Observation d'Eau & Rivières de Bretagne sur le projet  
d'enregistrement d'une installation de méthanisation par la SARL ET'GP BIOGAZ à BAGUER-PICAN  
(35120) pour la consultation publique du 29 mars au 29 avril 2021

A Rennes, le jeudi 29 avril 2021

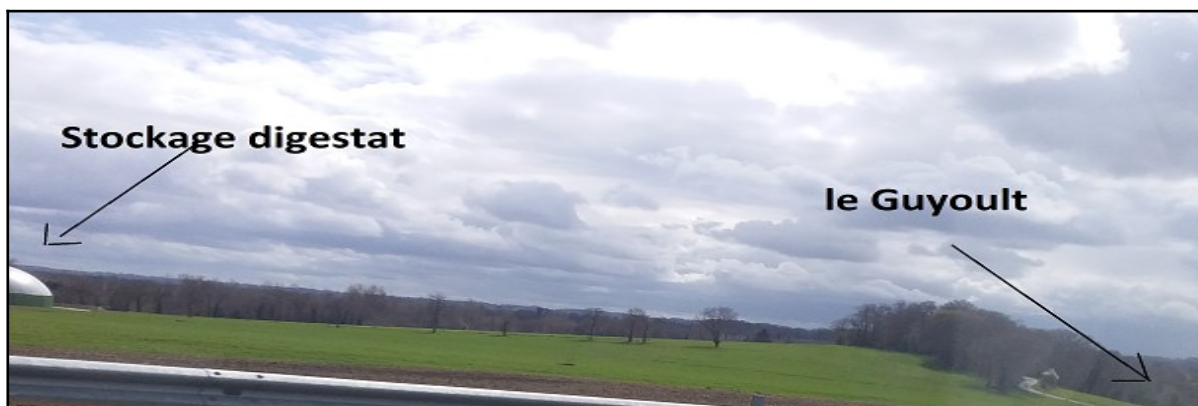
Le projet fait peser un risque disproportionné sur la ressource en eau puisqu'il se trouve à moins de 300m du ruisseau du Guyoult qui est classé en liste 1 et 2 en vertu de l'article L.214-17 du code de l'environnement, sur un terrain en pente (V. Photo ci-dessous) .

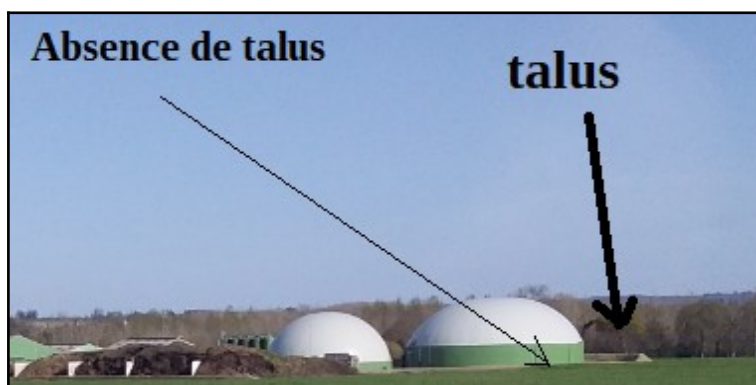
En application de l'article 30 de l'arrêté ministériel précité, le dispositif de rétention prévoit tout d'abord, une cuve en attente (vide) et prête à recevoir le digestat en cas de fuite. Ensuite, le seul merlon prévu semble insuffisant en cas de fuite.

Enfin, ce dispositif doit avoir une « *capacité de rétention de volume au moins égal à la plus grande des deux valeurs suivantes : 100 % de la capacité du plus grand réservoir servant au stockage de ces matières liquides ; 50 % de la capacité globale des réservoirs associés* ». Dans notre cas, « *la plus grosse fosse sur site est la fosse circulaire, d'une capacité de 6 842 m<sup>3</sup> réels. Cependant elle est enterrée sur 4 mètres, son volume hors sol est donc de 3421 m<sup>3</sup> utiles* ». Il n'en demeure pas moins

qu'en application de cet article une cuve de 3421m3 supplémentaire et disponible en permanence est requise pour recueillir le digestat en cas de fuite.

Source : CPE-Partie 2-E-ET'GP BIOGAZ\_E-v291020

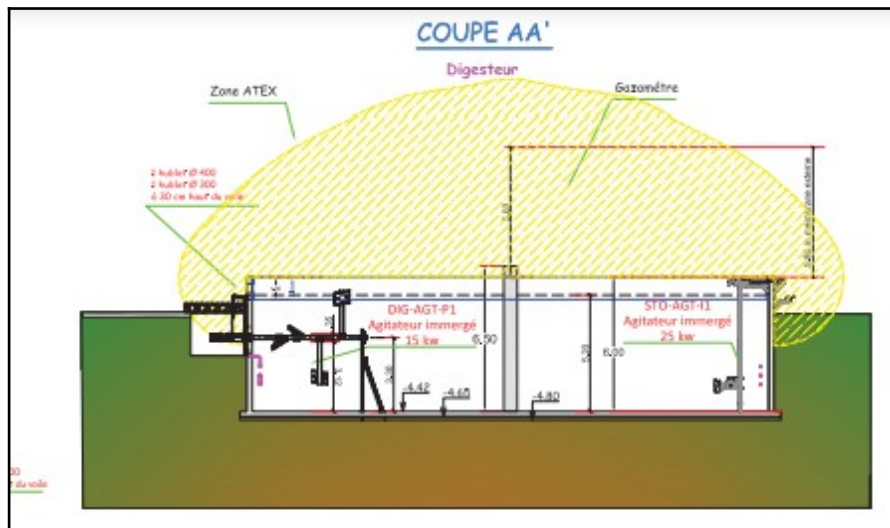
En outre, « le stockage sous le niveau du sol n'est autorisé que dans des réservoirs en fosse maçonnée ou à double enveloppe associée à un détecteur de fuite. L'étanchéité des réservoirs doit être contrôlable ». Le pétitionnaire ne remplit pas ces conditions.

En conséquence, le dispositif de rétention est manifestement insuffisant.

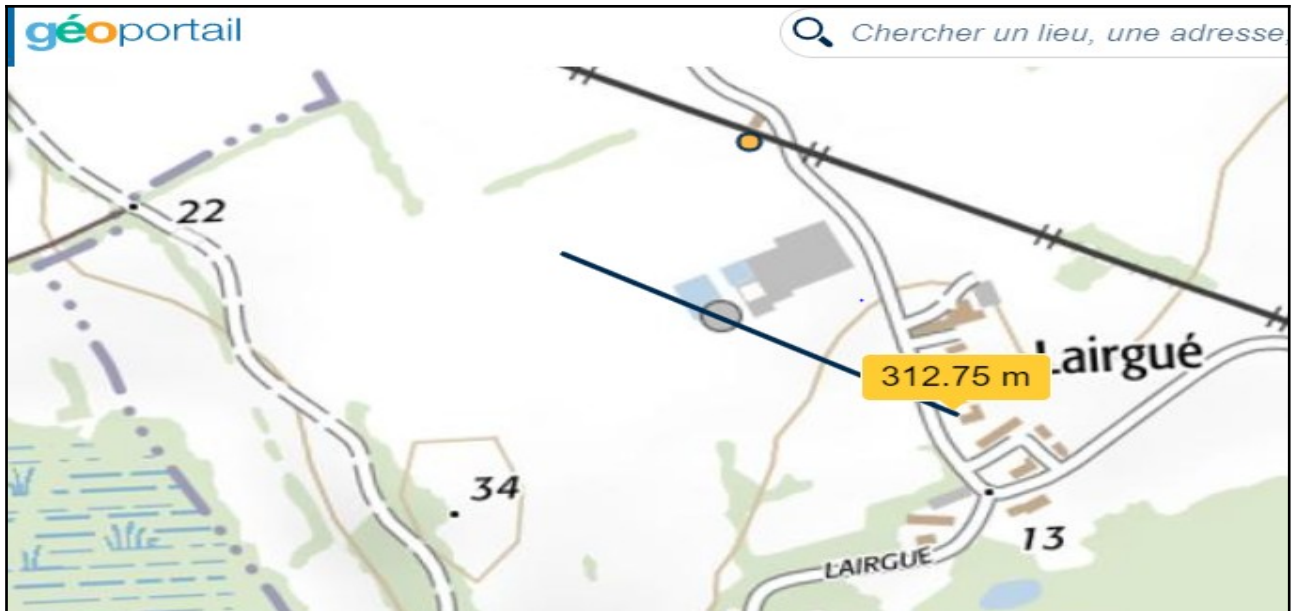
D'autre part, l'installation ne respecte pas le principe de marche en avant prévu à l'article I-II-3. du cahier des charges d'après lequel « les conditions de stockage du produit préviennent tout risque de contamination par des matières non digérées par le méthaniseur. Le principe de « marche en avant » des matières, permettant d'exclure la rencontre des matières entrantes et du produit, est respecté ».
